Věc: **Poskytnutí vysvětlení zadávací dokumentace - 4**

Podlimitní veřejná zakázka na stavební práce s názvem „**Jezero Most – oddychová pobřežní zóna**“ – „**část I - Pláže**“, zadávaná dle zákona č. 134/2016 Sb., o zadávání veřejných zakázek, ve znění pozdějších předpisů (dále jen „zákon ZVZ“), druhem zadávacího řízení – otevřené řízení, zveřejněná ve Věstníku VZ dne 2. 8. 2017, s Evidenčním číslem zakázky Z2017 – 021200.

Dotaz č. 45

Dotaz č. 46

Na výkrese „25 - ČS a výtlač pro odvodnění komunikace – půdorys“ je pouze uvedeno:

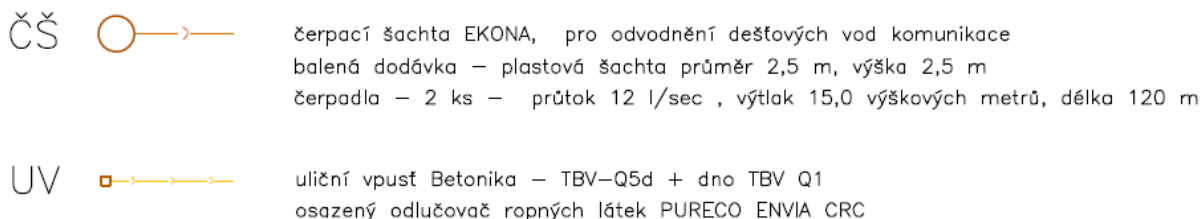
Z uvedeného zadání není zcela zřejmé, zda průtok čerpadla je uvažován pro 1 kus zvlášť, nebo 2 kusy čerpadel dohromady. Dále nejsou zřejmé bližší specifikace napojení ČS na část elektro. Žádáme zadavatele o doplnění projektové dokumentace napojení ČS na elektro část a vyjasnění požadavku na průtok 1 kusu čerpadla pro možnost ocenění.

Uchazeč se táže, jakým způsobem bude zajištěno napojení čerpací stanice, která je předmětem díla na část elektro s uvedením do provozu včetně předání dokladu o zkoušce vodotěsnosti. Kdo provede napojení technologie na část elektro. Zároveň je stanoven požadavek ve smlouvě o dílo poskytnout záruku 5 let celé dílo bez výjimek. Uchazeč nemůže poskytnout záruku na dílo, které nebude v době předání funkční. Jakým způsobem bude převzata část díla, kterou nebude zhotovitel v celém rozsahu dodávat?

Žádáme zadavatel o jednoznačné stanovení postupu k zajištění zprovoznění části díla – čerpací stanice.

Průtok čerpadla je uvažován zvlášť pro 1 kus. Elektroinstalace k ČS není součástí předmětu díla (je součástí jiné stavby – „Jezero Most – napojení na komunikace a IS“).

Vysvětlení a případné doplnění zadávací dokumentace zadavatel poskytne bezodkladně po ukončení jednání k předmětné problematice vedené s projektantem.
